**From:** Helle Foged  
**Sent:** Mon, 17 Feb 2025 09:29:33 +0000  
**To:** PFG001@politi.dk  
**Cc:** Anders Dalgaard  
**Subject:** VS: Anmodning om politiets udtalelse, Svendborg Kommune  
**Attachments:** R0102300501600236021050422092838.pdf, VS: Vurdering af trafikken på toftevænget, Kortbilag 3.pdf

I lyset af en nylig politisk beslutning, anmoder vi om politiets udtalelse til de trafikale forhold om et kommende boligområde med 10-12 boliger ved Toftevænget i Svendborg.

### Kortbilag 3 - Lokalplan kort

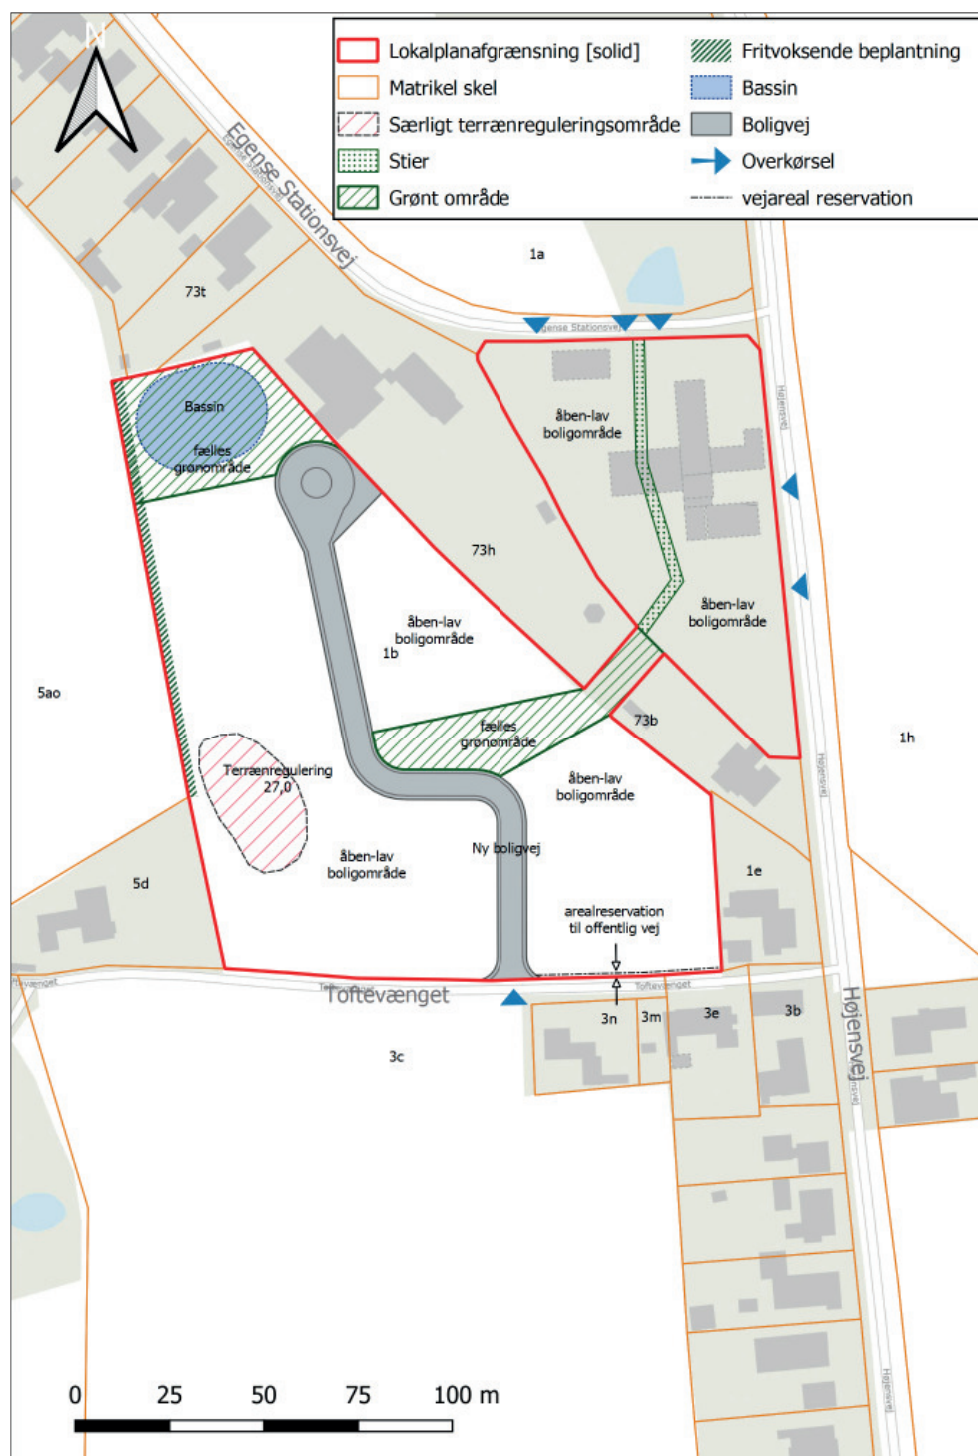
Den nu vedtagne lokalplan fastlægger udkørslen fra boligområdet til Toftevænget, med placeringen som fremgår af vedhæftede kortbilag 3 fra lokalplan 665.

Der er en afstand på ca. 80 meter fra Højensvej til den kommende adgang til boligområdet. Toftevænget har en bredde på ca. 4,6 meter de første 20 meter fra Højensvej og Toftevænget har en bredde på mellem 3,2-3,8 meter på de sidste 60 meter til den kommende adgang til boligområdet.

Svendborg Kommune anmoder derfor om en udtalelse fra politiet, om Svendborg Kommune kan forvente et samtykke til en ny privat fællesvej med adgang til Toftevænget, der skal vejbetjene 10-12 boliger, hvor Toftevænget fastholder sin nuværende form og bredde og der alene sikres tilstrækkeligt svingningsareal ved boligvejens udkørsel (80 meter fra krydset ved Højensvej).
